OSSERVAZIONI SULLA DOMANDA DI VIA E AIA DELLA DITTA CAVEDON

STUDIO DI IMPATTO AMBIENTALE

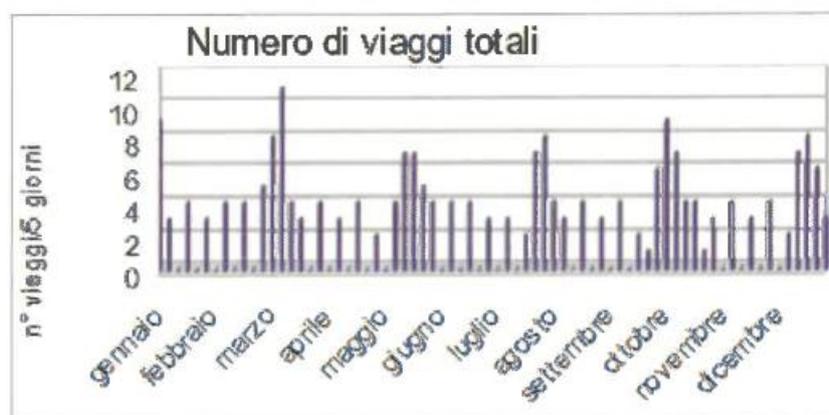
La relazione, a pagina 15, mostra una tabella degli effetti diretti che il centro zootecnico produce nelle immediate vicinanze.

- 23) *La tabella non esplica in modo congruo e reale gli effetti prodotti. In particolare, per le emissioni in atmosfera di polveri e odori, l'effetto attuale è pesantemente negativo per la salubrità dei luoghi e risulta essere una delle problematiche principali per i residenti che si sta cercando di far risolvere all'azienda Cavedon da più di vent'anni per tutti i due siti di proprietà, senza sinora alcuna positiva risposta.*

Elenco delle autorizzazioni ambientali

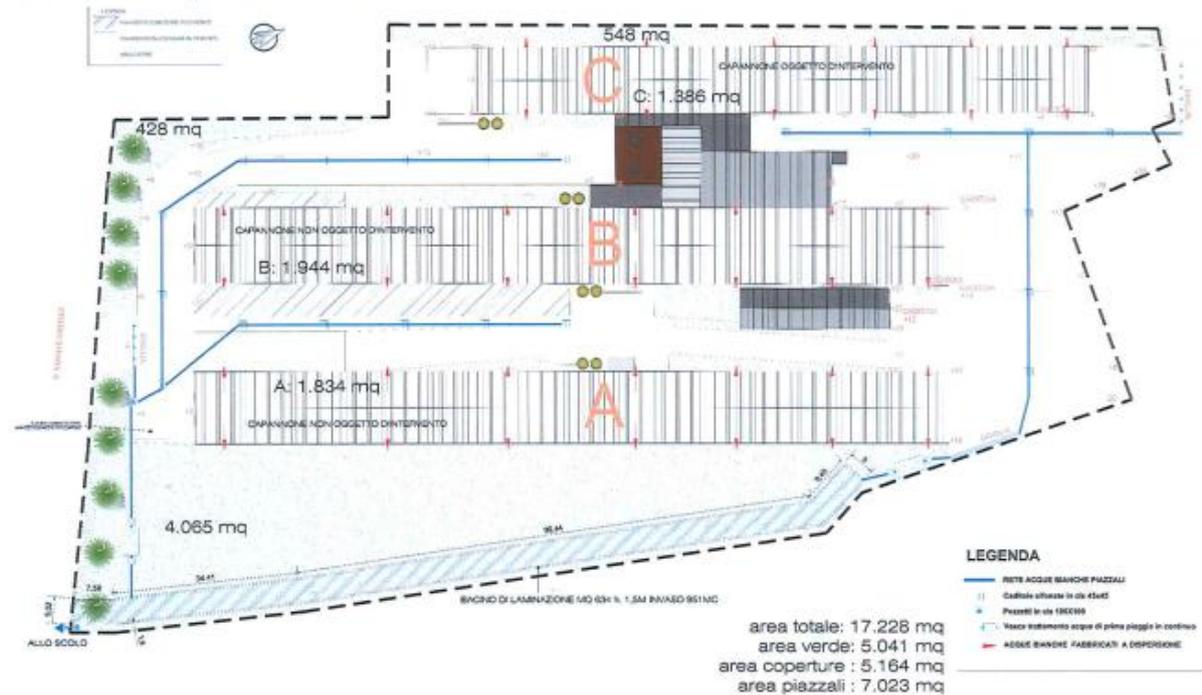
35) *Non vengono citate le autorizzazioni ambientali sulla base delle quali lo stabilimento sta operando attualmente visto che l'Autorizzazione Integrata Ambientale **Provvisoria** del 2013, prorogata con determina n.570 del 11/06/2018 della Provincia di Vicenza fino al 31/12/2018, per quanto è a conoscenza degli scriventi, non risulta essere stata rinnovata o sostituita con altro titolo ambientale.*

Tavola Generale

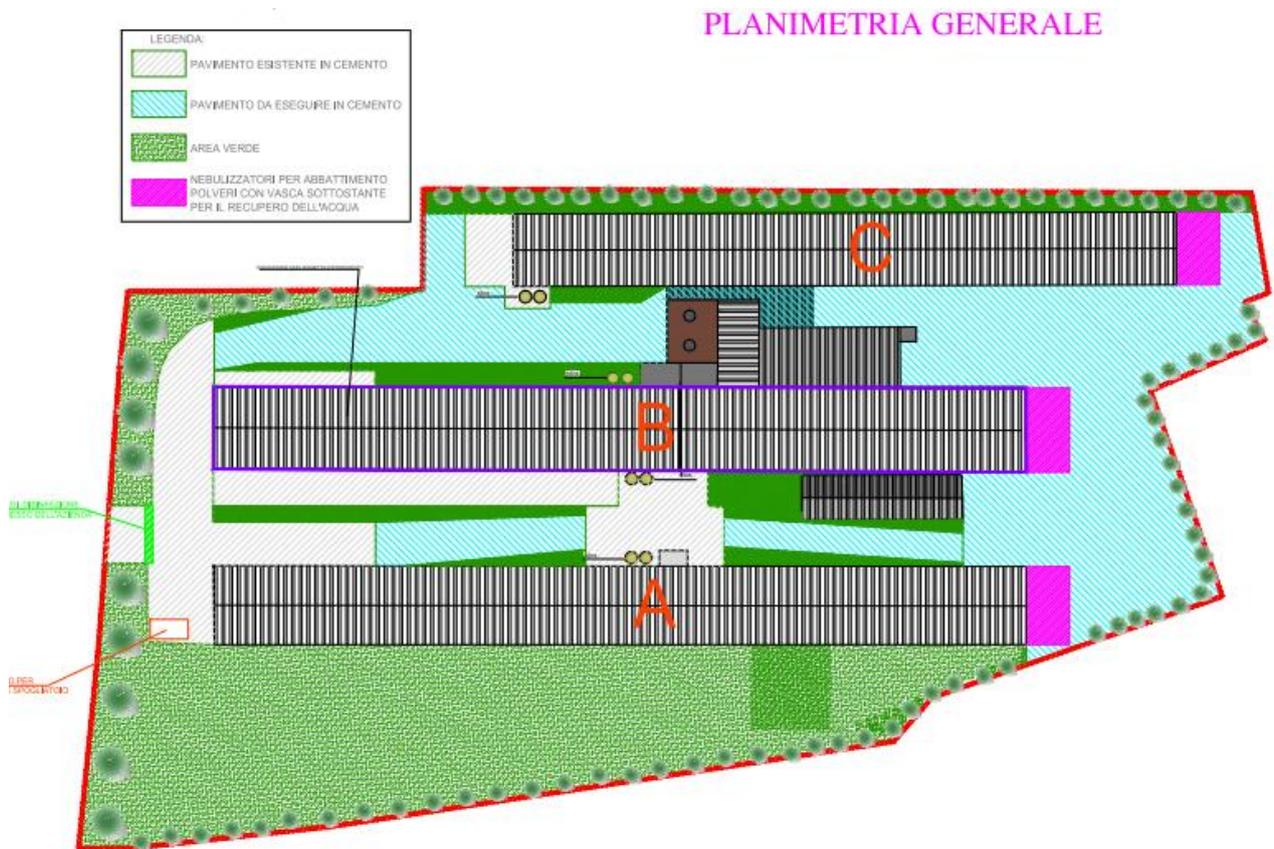
39) *Lo stato di fatto dell'area oggetto di studio si presenta differente da quanto individuato in planimetria:*

- *L'area individuata dal tratteggio ciano su ortofoto risulta essere già pavimentata;*
- *L'edificio individuato in giallo sull'ortofoto non viene rappresentato in planimetria;*
- *Le siepi indicate e citate in più punti, individuate dal tratteggio rosso su ortofoto, non sono esistenti o costituite da un filare di vite in evidente stato di abbandono, come visibile anche dalle foto inserite all'interno della relazione di compatibilità idraulica:*

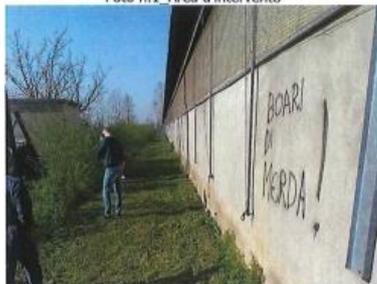
- *In corrispondenza della siepe individuata dal tratteggio nero su ortofoto è presente un accesso carraio privo di qualsiasi tipo di barriera che blocchi il flusso d'aria in uscita dall'adiacente capannone A che investe, proiettando polveri e odori, chiunque transita lungo la strada comunale;*
- *La siepe individuata dal tratteggio verde risulta essere inadeguata; nonostante sia stata messa a dimora da diversi anni risulta totalmente*

Figura 4 Estratto simulazione odori stabilimento oggetto di studio

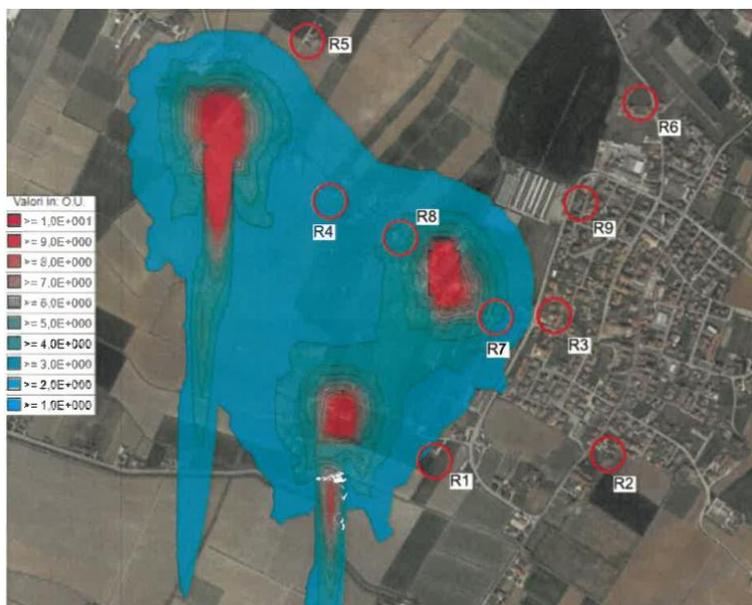
Infatti, la simulazione proposta evidenzia come **molti dei ricettori non indagati superino di gran lunga il limite normativo stabilito** dalle linee guida provinciali, arrivando a valori prossimi a 9 eUO/m³, a cui vanno sommate le emissioni derivanti dagli altri allevamenti esistenti, come visibile in Figura 4.

Figura 5 Individuazione recettori sensibili non individuati dallo studio

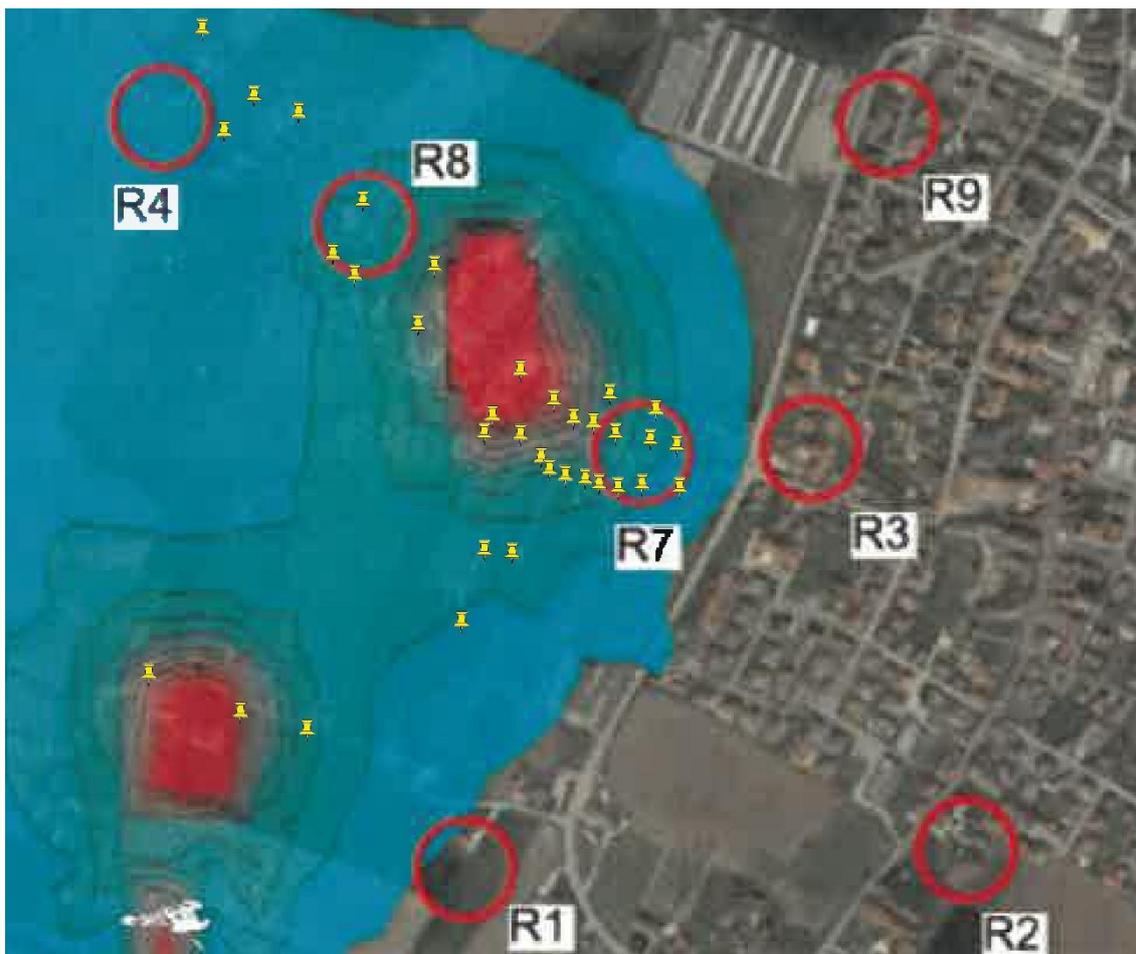
- 42) Lo studio odorigeno omette l'individuazione dei recettori sensibili prossimi al sito oggetto di studio (Figura 5) e simula l'impatto generato dagli allevamenti che adottano tecnologie di gestione della lettiera completamente differenti (senza ventilazione forzata) allo stesso modo e con gli stessi parametri di quelli oggetto di studio. Infatti, gli stabilimenti di via Borgo Brusà della ditta Cavedon che non adottano la ventilazione forzata risultano essere largamente più impattanti a causa dell'elevata umidità della lettiera rispetto a quelli proposti, ma per entrambi gli stabilimenti viene utilizzato lo stesso parametro $0.6 \text{ ouE/m}^2/\text{s}$.
- 43) Inoltre, al Punto 32 della BAT viene dichiarato che non viene impiegato un impianto di trattamento dell'aria per costi elevati, che risulta essere in contrasto con quanto indicato nello studio odorigeno.

Figura 6 Estratto simulazione PM10 stabilimento oggetto di studio

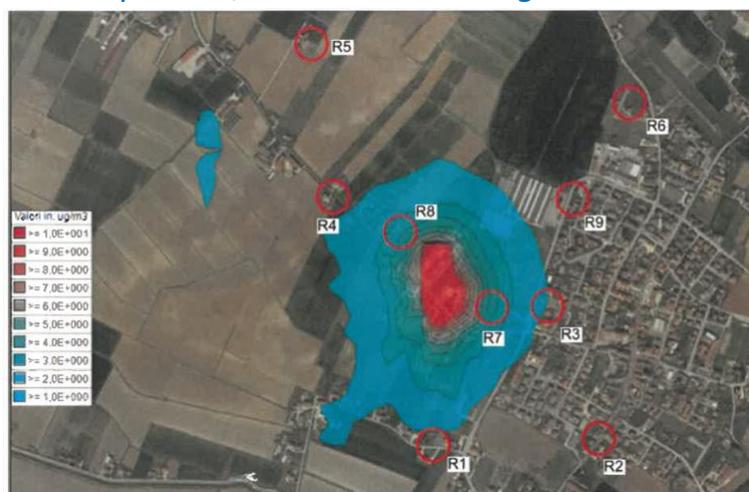
- 44) *Dai dati presentati si evidenzia un notevole peggioramento dello stato di emissione post-intervento rispetto a quello ante intervento nonostante vengano adottati sistemi di abbattimento che dovrebbero ridurre le emissioni di polveri del 70%.*
- 45) *Appare chiaro che l'esclusione dall'analisi dei recettori sensibili delle abitazioni civili presenti tra il sito oggetto di studio e il recettore R7, che presenta valori di 3,35 µg/m³, non rappresenti chiaramente l'impatto derivante dagli allevamenti dalla ditta Cavedon nei confronti dei residenti limitrofi maggiormente sottoposti alle polveri. Infatti, la simulazione proposta evidenzia come molti dei ricettori non indagati rientrano ampiamente nel campo massimo rappresentato dalla simulazione di 10 µg/m³ senza verificare se il limite normativo sia rispettato, come visibile in Figura 4.*

- 46) *Inoltre, la scala impegnata per la simulazione (che omette numerosi ricettori sensibili) non permette di verificare l'effettivo rispetto dei limiti vista la mancata rappresentazione dei valori superiori a 10 µg/m³*
